COMUNE DI CAMPI BISENZIO

Regolamento Urbanistico

Variante per interventi puntuali e per adeguamenti normativi
all'interno del territorio urbanizzato
individuato ai sensi dell'art. 224 della LR 65/2014

ESTRATTI CARTOGRAFICI

Estratto Tav.1b – Carta Geologica – stato adottato

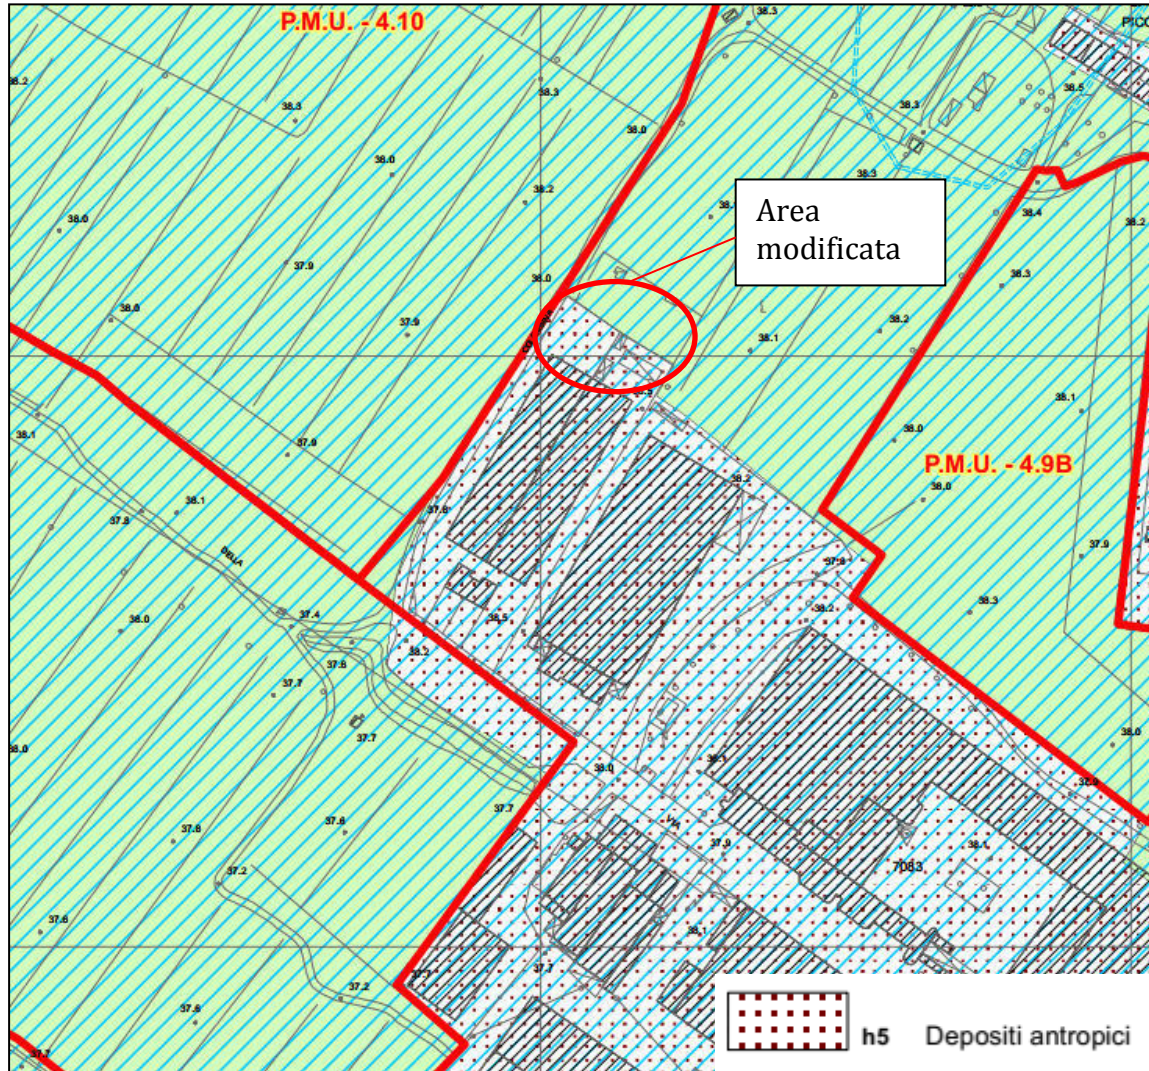
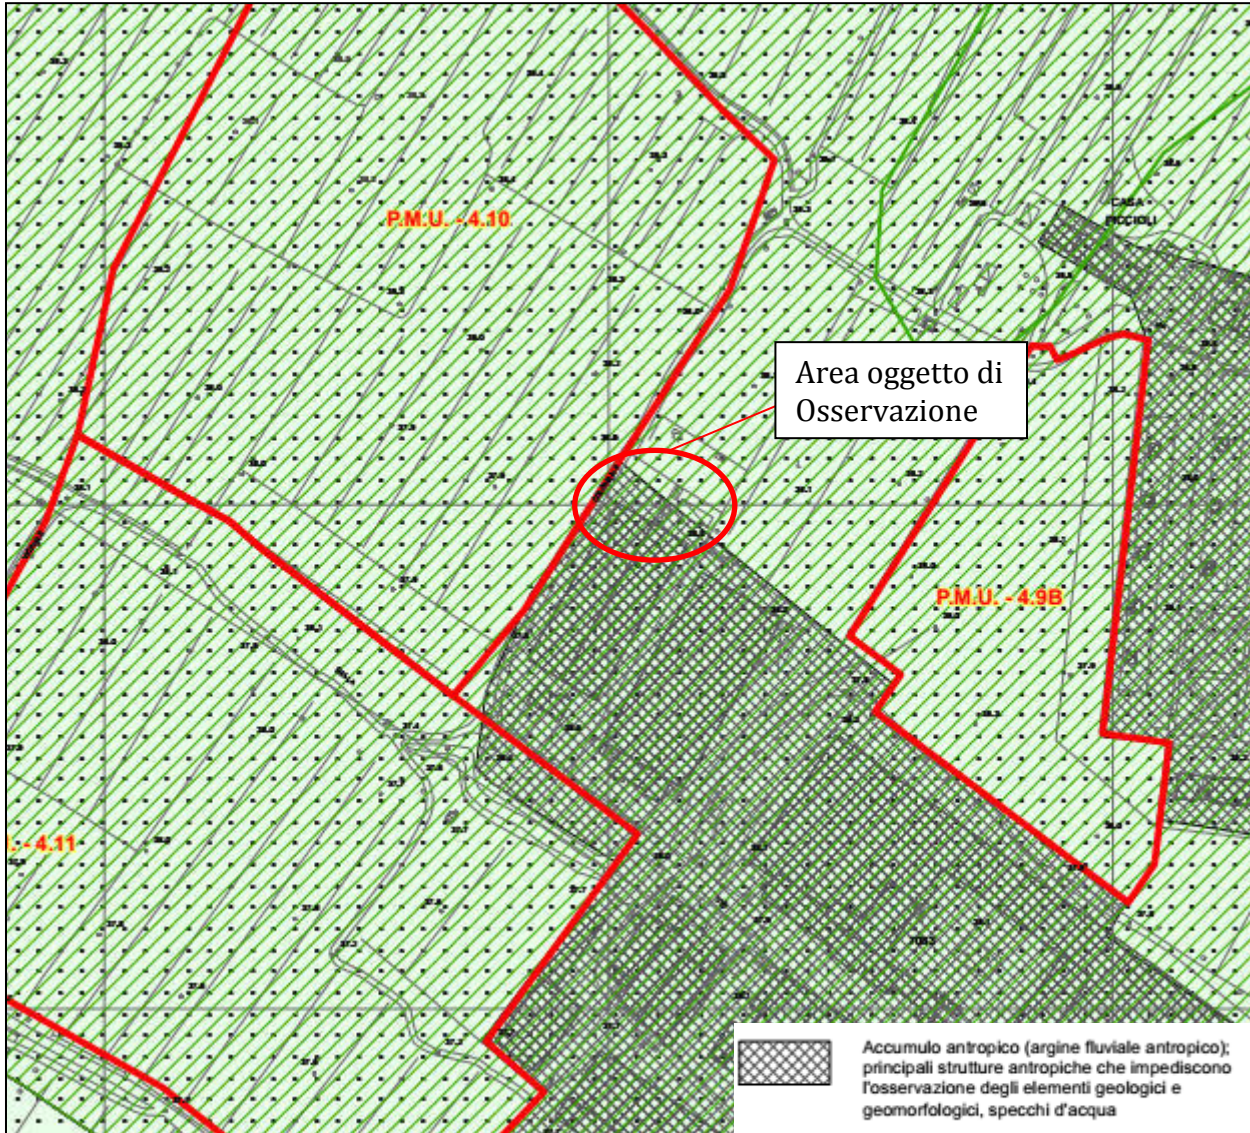
In conformità con l'osservazione n.0063305 del 29/11/2017 pervenuta al Comune di Campi Bisenzio da parte di soggetti privati, è stato modificato, per rilevato errore cartografico, il perimetro dell'area urbanizzata (area antropica) in corrispondenza di via Vittorio Alfieri, angolo Via vicinale Colombina posta nella porzione settentrionale dell'abitato del capoluogo comunale. Qui di seguito si riportano gli estratti cartografici corretti rispetto alla Fase di Adozione della Variante al Regolamento Urbanistico oggetto dell'osservazione n.0063305 del 29/11/2017. Gli elaborati cartografici modificati sono i seguenti:

Fra gli elaborati modificati suddetti è presente anche la tav. 1b che non è citata nell'osservazione in oggetto ma che comunque mostrava lo stesso errore cartografico delle tavole citate.
